浜岡原子力発電所原子炉施設保安規定 変更前後比較表

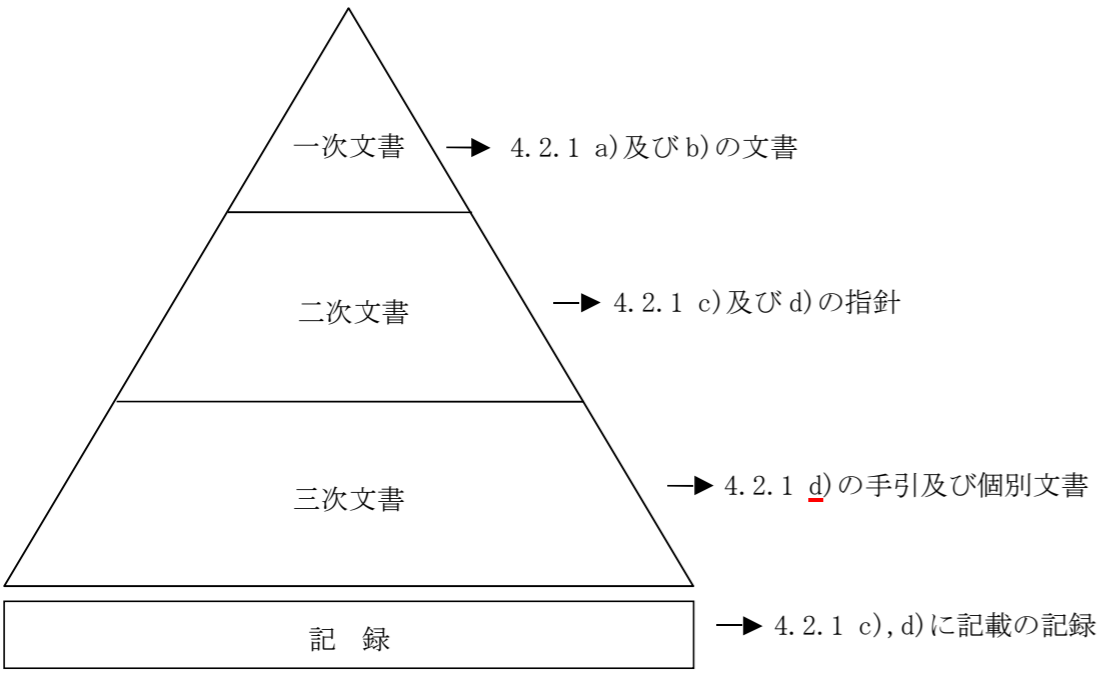
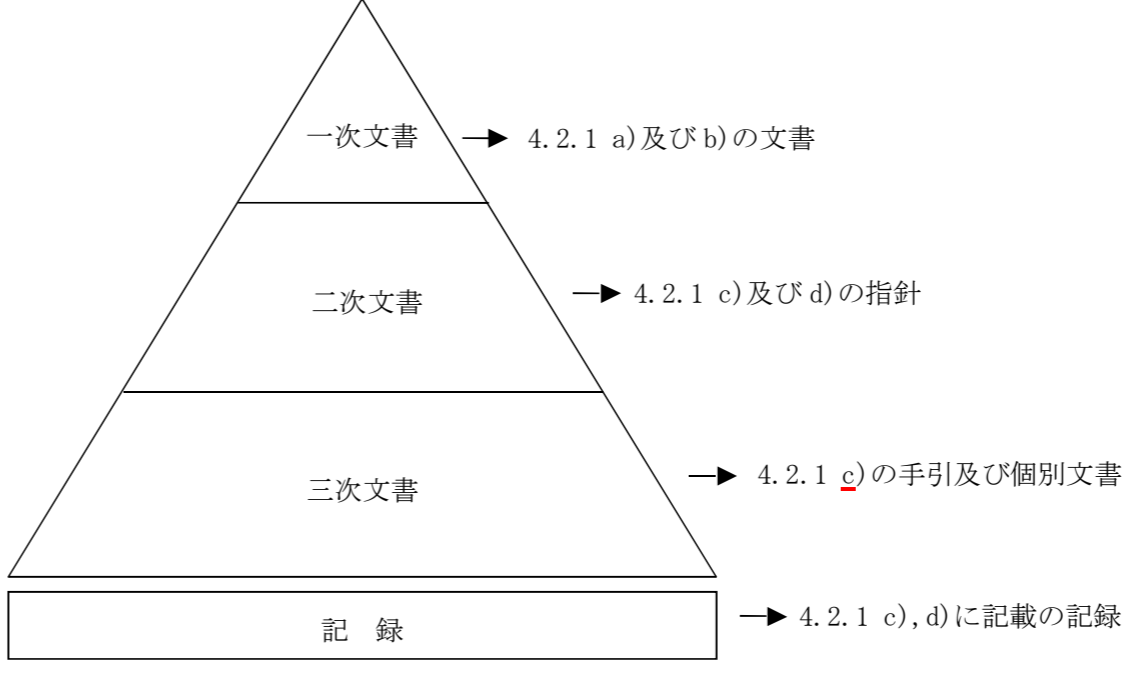
変更前	変更後	備考
<p>評価プロセス 内部監査プロセス(8.2.2参照)</p> <p>資源の運用管理プロセス(6参照) 教育・訓練プロセス(6.2参照) 原子力施設管理プロセス(6.3参照) 作業環境管理プロセス(6.4参照)</p> <p>文書・記録管理プロセス(4.2参照)</p> <p>運営管理プロセス(5参照)</p> <p>業務の計画及び実施プロセス(7参照) 安全文化醸成活動, 運転管理, 燃料・炉心管理, 放射性廃棄物管理, 放射線管理, 保守管理, 緊急時の措置の各プロセス 調達管理プロセス(7.4参照) 設計管理プロセス(7.3参照)</p> <p>評価プロセス 監視及び測定, データの分析 (8.2.1, 8.2.3, 8.2.4参照)(8.4参照)</p> <p>改善プロセス 不適合管理, 改善 (8.3参照)(8.5参照)</p>	<p>評価プロセス 内部監査プロセス(8.2.2参照)</p> <p>資源の管理プロセス(6参照) 要員の力量確保及び教育訓練プロセス(6.2参照)</p> <p>品質マネジメントシステムの文書化プロセス 品質マニュアル・文書・記録の管理プロセス(4.2参照)</p> <p>運営管理プロセス(5参照)</p> <p>個別業務の計画及び実施プロセス(7参照) 安全文化醸成活動, 運転管理, 燃料・炉心管理, 放射性廃棄物管理, 放射線管理, 施設管理, 緊急時の措置の各プロセス 調達管理プロセス(7.4参照) 設計開発管理プロセス(7.3参照)</p> <p>評価プロセス 監視及び測定, データの分析及び評価 (8.2.1, 8.2.3, 8.2.4参照)(8.4参照)</p> <p>改善プロセス 不適合の管理, 改善 (8.3参照)(8.5参照)</p>	<p>・原子力規制における検査制度の見直しに伴う変更 (品管規則の制定に伴う変更)</p> <p>・原子力規制における検査制度の見直しに伴う変更 (法令改正に伴い、「保守管理」を「施設管理」に変更)</p>
<p>図3-1 品質マネジメントシステムのプロセス間の相互関係</p>	<p>図3-1 品質マネジメントシステムのプロセス間の相互関係</p>
